ODBORNÝ POSUDEK

Posouzení příčin vzniku vlhkostních poruch ploché střechy TRIA Třinec

Třinecká obchodní akademie informačních technologií
a veřejné správy
Beskydská 1140
739 61 Třinec – Lyžbice

Foto 3: Pohled na netěsnost č. 25 (nesvařená část spoje) v délce desítek centimetrů

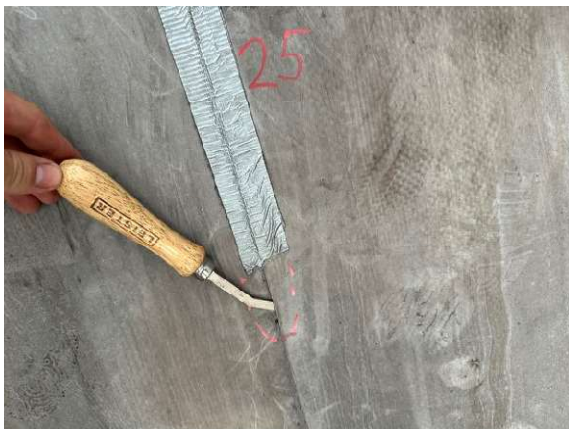
Netěsností spojů v ploše střechy, které dosahují jednotek až nižších desítek centimetrů, bylo celkem nalezeno 44 kusů. Konkrétně se jedná o netěsnosti s označením:

Netěsnosti budou opraveny přířezem kompatibilního druhu PVC fólie (na střeše je použita fólie DEKPLAN 76). Přířezy budou mít u větších netěsností přesah min. 100 mm na každou stranu od spoje. V podélném směru bude přesah záplat min. 200 mm. Před natavením přířezů fólie musí být stávající povrch fólie očištěn čističem na PVC fólie. Bodové netěsnosti budou zapraveny kruhovou záplatou průměru min. 50 mm.

Foto 9: Detailní pohled na porušení fasády, patrná stopa po vytažení kruhového prvku (hmoždinky) z konstrukce fasády

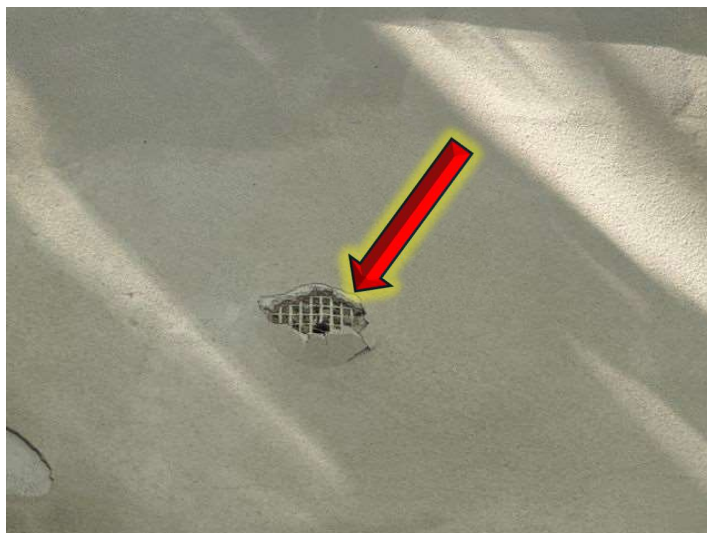
Na vnější straně stěny terasy byly nalezeny díry ve fasádě průměru cca 5 mm. Hloubka těchto děr byla změřena cca 50-60 mm. Kolem otvorů je patrné poškození výztužné vrstvy s fasádní omítkou, které odpovídá projevům vznikajícím při vytažení kotevních prvků. Otvory ve fasádě jsou umístěny přibližně ve stejné výšce a v přibližně stejných osových vzdálenostech 150-200 mm. Tyto díry odpovídají tomu, že zde v minulosti pravděpodobně byla umístěna nějaká cedule či jiná konstrukce. Vlivem nezapravených děr po odstraněných hmoždinkách dochází k zatékání do fasády, tvorbě vlhkostních map, narušování celistvosti omítky a částečnému odpadávání vrstev omítky.

Porušená, nesoudržná místa je třeba oklepat až na soudržný povrch. Vzhledem ke skutečnosti, že je poškozena i výztužná vrstva, bude třeba provést novou výztužnou vrstvu se sklotextilní síťovinou (perlínkou), která bude napojena na stávající fasádu. Povrch fasády se sjednotí a provede dle volby investora (požadavek na zrnitost finální omítky, strukturu, barvu apod.).

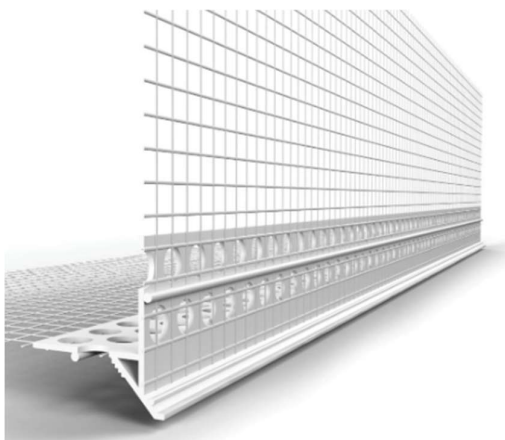
Na povrchu střešního pláště v segmentu 5 byly nalezeny odložené zbytky rolí povlakové hydroizolace. Zbytky rolí brání plynulému odtoku vody a hromadí se u nich nečistoty. Mezi zbytky rolí je i role asfaltových pásů, která je položena na zbytku role PVC fólie, takže není v přímém kontaktu s povlakovou hydroizolací střechy. Materiály na bázi asfaltu totiž nesmí být ve styku s fólií z měkčeného polyvinylchloridu, jelikož by docházelo ke ztrátě změkčovadel PVC fólie a následné ztrátě vlastností fólie. Zbytky rolí hydroizolace doporučuji odstranit a hydroizolaci pod nimi očistit. Aby v budoucnu nedošlo k posunutí zbytků a ke kontaktu asfaltových pásů s povlakovou hydroizolací střechy z PVC fólie.

V neposlední řadě je třeba odstranit zbytky rolí hydroizolačních materiálů a povrch střešní fólie pod nimi očistit čističem na PVC fólie.
